東海発電所及び東海第二発電所
原子炉施設保安規定変更認可申請書

補足説明資料①

2022年8月30日

日本原子力発電株式会社

図1 周辺監視区域境界変更の工事工程（予定）

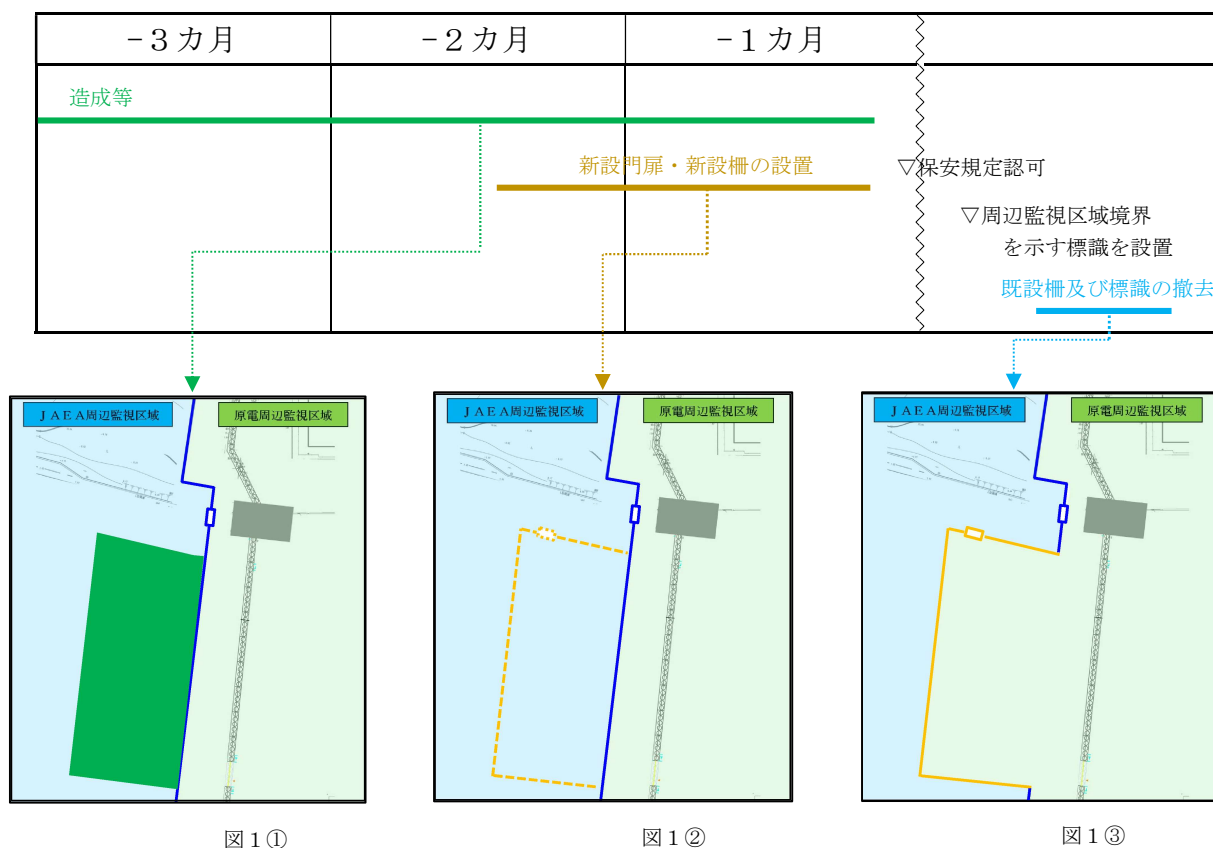
現在の周辺監視区域境界は、エリアの造成等を行い、変更後の周辺監視区域境界に新設の門扉及び柵を設置する。（図1 ①）保安規定変更認可を受けた後、新設の門扉、柵及び標識の設置完了を確認した上で、周辺監視区域境界を変更する。（図1 ②）変更前の周辺監視区域の柵及び標識については、周辺監視区域境界変更後に撤去する。（図1 ③）

図2 新設する門扉の設置正面図

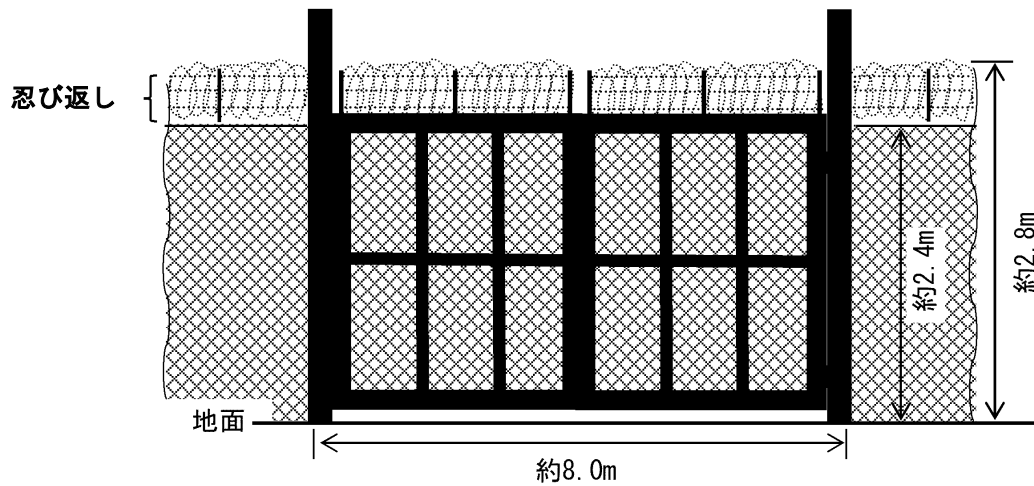
安全性向上対策工事の過程で JAEA の道路を使用する場合に必要なため、変更した周辺監視区域境界の西に新たに門扉を設けるが、管理については既存の発電所南側門扉と同じ扱いである。業務上立ち入る者以外の立入りを制限するため、周辺監視区域への出入りがある場合は、監視員を配置する。
